Stellungnahme des Öko-Instituts zu den Kommentaren des ENSI vom 20.05.2020

Einleitung: Aufgabenstellung und Zielsetzung

Abbildung 1.3: Bestandteile des Axpo Sicherheitsnachweises von 2018

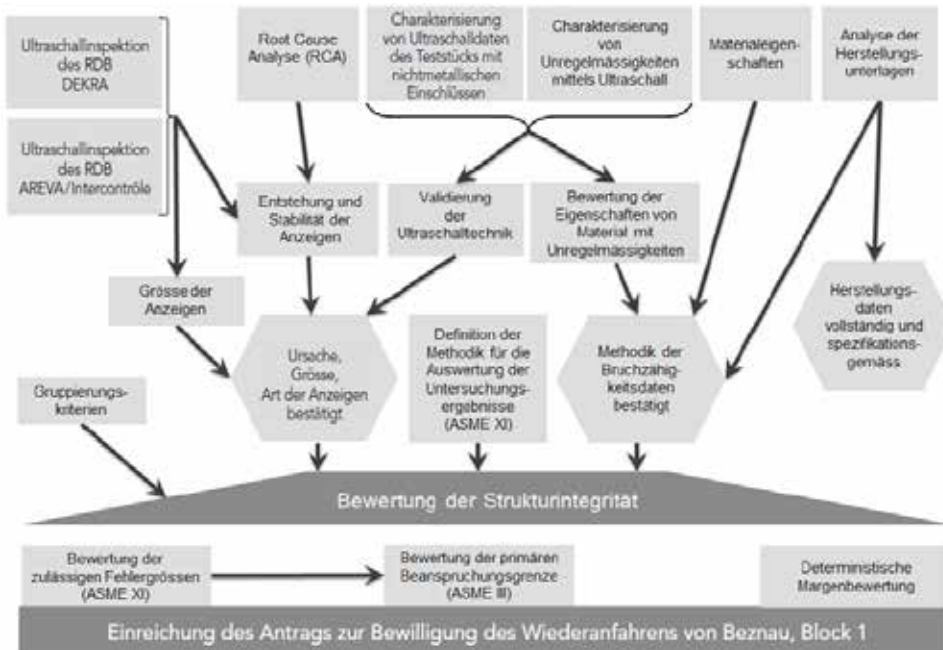
Gemäß Axpo stellt die deterministische Margenbewertung einen integralen Bestandteil des Sicherheitsnachweises dar, siehe Abbildung 1.3.

Es ist aus unserer Sicht nicht nachvollziehbar, dass einerseits eine deterministische Margenanalyse als Bestandteil des Sicherheitsnachweises aufgeführt wird, es andererseits in dieser Margenanalyse nicht gelungen ist, über den konservativen Nachweis hinausgehende Margen (vollständig) nachzuweisen.
